PROGETTO ALIAI

Realizzazione impianto agrovoltaico in area agricola

PROGETTO PAESAGGISTICO

PROGETTO DEFINITIVO PER LA REALIZZAZIONE DI UN
IMPIANTO AGROVOLTAICO DENOMINATO ALIAI –
AGGIORNATO CON LE INTEGRAZIONI RICHIESTE DAL MIC CON
NOTA PROT.0007916-P DEL 16/05/2023 RELATIVAMENTE AGLI
ASPETTI PAESAGGISTICI

sotto campo ALIAI 1

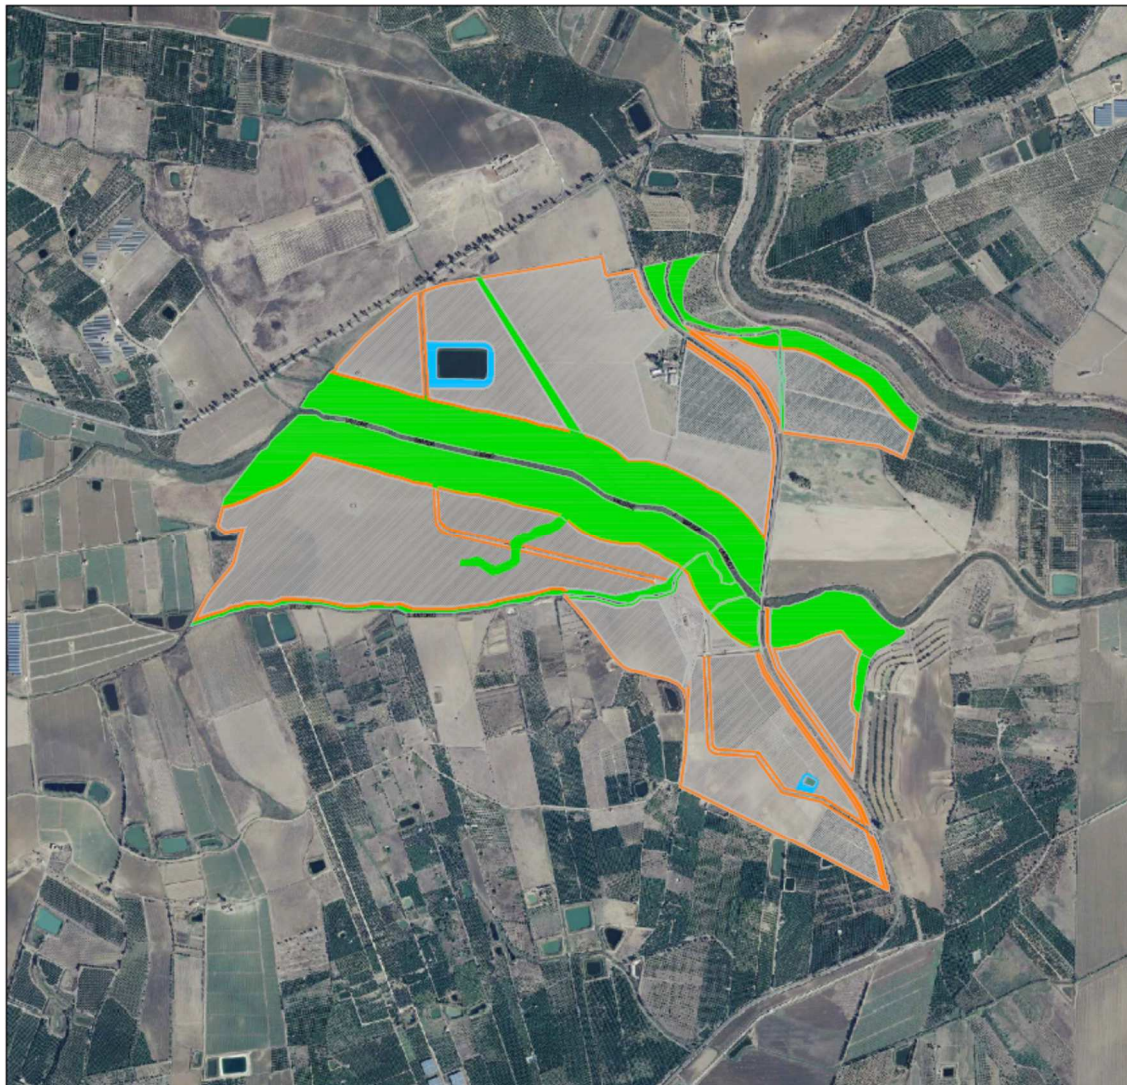
- *Con riferimento alle opere di mitigazione proposte si rappresenta che: "il progetto di ripristino ambientale e paesaggistico, di ipotizzare la creazione di un paesaggio, interprete del processo di trasformazione del luogo, che sia portatore dei valori naturalistici e paesaggistici presenti e potenziali nell'area e sia capace di dare una identità" proposto (Elaborato MITEPUARELO11A0 Relazione Paesaggistica) si sostanzia nella sola messa a dimora "di aree perimetrali verdi di essenze arboree di interesse locale e autoctone", per lo più alberi da frutto, lungo i confini dei singoli campi fotovoltaici in cui è organizzato l'impianto nonchè coltivazioni di piante officinali nelle aree interfilari.*

(Cartografia Elaborati: MITEPUARELO062A0 - MITEPUARELO063A0 - MITEPUARELO64A0 - MITEPUARELO65A0 - MITEPUARELO66A0). Nella descrizione viene inoltre specificato che "Il sistema di impianto delle essenze arbustive non sarà per file parallele, ma sfalsato ad "onda" fra le diverse specie, che avranno andamento decrescente, per altezza, verso l'interno dell'area." Si ravvisa la necessita che le soluzioni progettuali proposte, che devono riguardare anche la sottostazione utente, al fine di ridurre la visibilità

dell'impianto fotovoltaico vengano elaborate attraverso un apposito progetto di paesaggio con l'integrazione, possibilmente, di differenti essenze arboree e arbustive e una planimetria non necessariamente rettilinea, lungo la recinzione, che sottolineandola pedissequamente evidenzia maggiormente il frazionamento rispetto alla struttura del paesaggio circostante, ma articolata e differenziata nella composizione arborea anche in relazione ai diversi prospetti del perimetro dei 5 campi fotovoltaici in cui si articola l'intervento e al contesto paesaggistico di riferimento (Elaborate MITEPUA-RELO11A0 Relazione Paesaggistica. Il progetto di mitigazione ambientale).

In risposta alla presente richiesta di integrazione si è sviluppato un progetto di paesaggio con l'integrazione di differenti essenze arboree e arbustive articolato e differenziato nella composizione arborea anche in relazione ai diversi prospetti del perimetro dei 5 campi fotovoltaici in cui si articola l'intervento e al contesto paesaggistico di riferimento.

Di seguito si individuano le relative ipotesi progettuali per i diversi campi agri voltaici di seguito rappresentati:
